TÍTULO ÚNICO AMBIENTAL

Nº TUA	TUA20240223000542
REQUERENTE	QSUN PORTUGAL 4, UNIPessoal LDA
Nº DE IDENTIFICAÇÃO FISCAL	516126202
ESTABELECIMENTO	Central Solar Fotovoltaica de Ferreira
CÓDIGO APA	APA09725283
LOCALIZAÇÃO	Herdade da Serra
CAE	35113 - Produção de eletricidade de origem eólica, geotérmica, solar e de origem, n.e. 35140 - Comércio de eletricidade 42990 - Construção de outras obras de engenharia civil, n.e. 71120 - Atividades de engenharia e técnicas afins

**Declaração de Impacte Ambiental
(Anexo ao TUA)**

Designação do projeto	Central Solar Fotovoltaica de Ferreira do Alentejo
Fase em que se encontra o projeto	Central Solar Fotovoltaica - Projeto de execução Linha Elétrica de ligação à Rede (LMAT) - Estudo prévio
Tipologia do projeto	Anexo II, n.º 3, alínea a) do Decreto-Lei n.º 151-B/2013, de 31 de outubro
Enquadramento no regime jurídico de AIA	Artigo 1.º, n.º 3, alínea b), subalínea i) do Decreto-Lei n.º 151-B/2013, de 31 de outubro, na sua redação atual
Localização (concelho e freguesia)	Concelho de Ferreira do Alentejo (União das freguesias de Alfundão e Peroguarda e União das freguesias de Ferreira do Alentejo e Canhestros)
Identificação das áreas sensíveis	Não s

Figura 2: Área de habitat potencial de *Onosma tricosperma* subsp. *tricosperma*, *Micropus supinos* e *Scorzoneria hispanica* (amarelo), e área de ocorrência de *Onosma tricosperma* subsp. *tricosperma* (branco). Fonte: ICNF

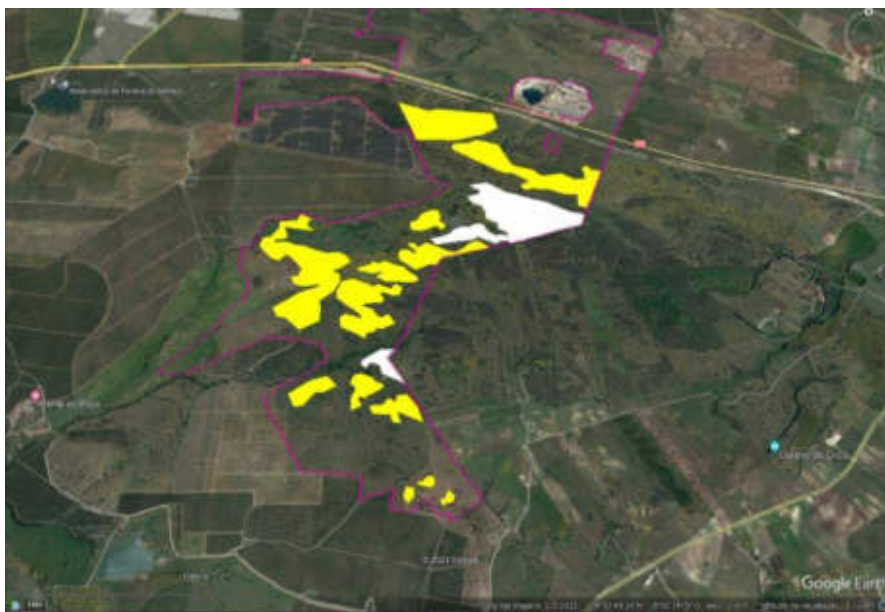
- a. Preservar as áreas potenciais de *Onosma tricosperma subsp. tricosperma*, *Scorzonera hispanica* e *Micropus supinus* e as áreas de ocorrência de *O. tricosperma subsp. tricosperma*, representadas na figura 2, onde não pode ser instalada qualquer infraestrutura. Esta preservação corresponderá a uma redução da área do projeto em cerca de 143ha.
Nestas áreas não pode ocorrer qualquer tipo de intervenção, nomeadamente controlo da vegetação espontânea, instalação de painéis, caminhos e valas de cabos devendo ainda estas áreas, na fase de construção, serem balizadas com vedação num *buffer* de 5m.

- b. Garantir que não são realizadas operações de decapagem e de modelação do terreno na área sul do projeto para evitar que sejam ampliados os impactos negativos com o previsível aumento da temperatura e da destruição de banco de sementes, e pela proximidade das áreas de presença e de distribuição potencial das espécies RELAPE.

Figura 1: Áreas com regeneração de quercíneas (sobreiros/azinheiras). Fonte Aditamento ao EIA

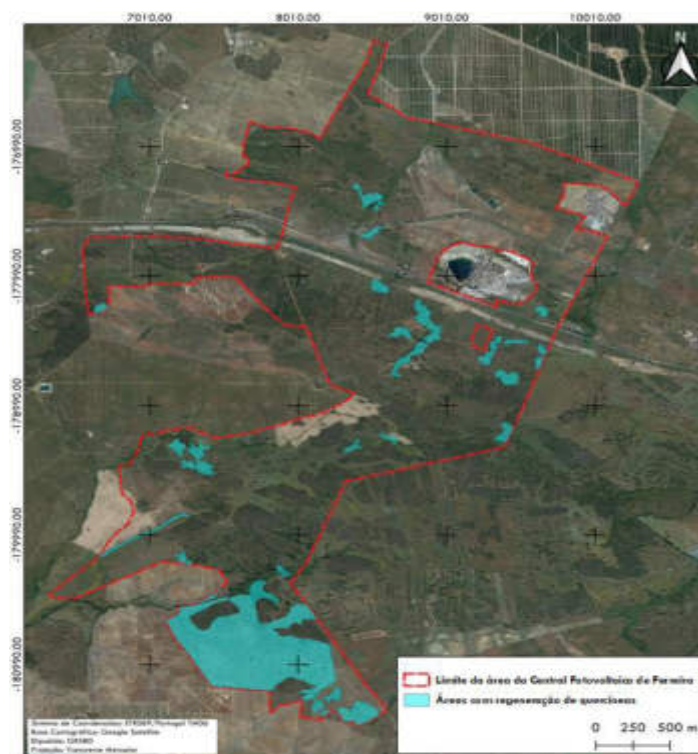
- e. Preservar na área de implantação dos painéis todos os exemplares do género *Quercus*, da classe 3 e 4 e procurar acomodar o maior número possível dos mais relevantes em porte (DAP/PAP e singularidade) da classe 2, desde que se apresentem em boas condições fitossanitárias, referenciados no Desenho n.º 25 – “Levantamento de Quercíneas na Central”, apresentado em Aditamento.
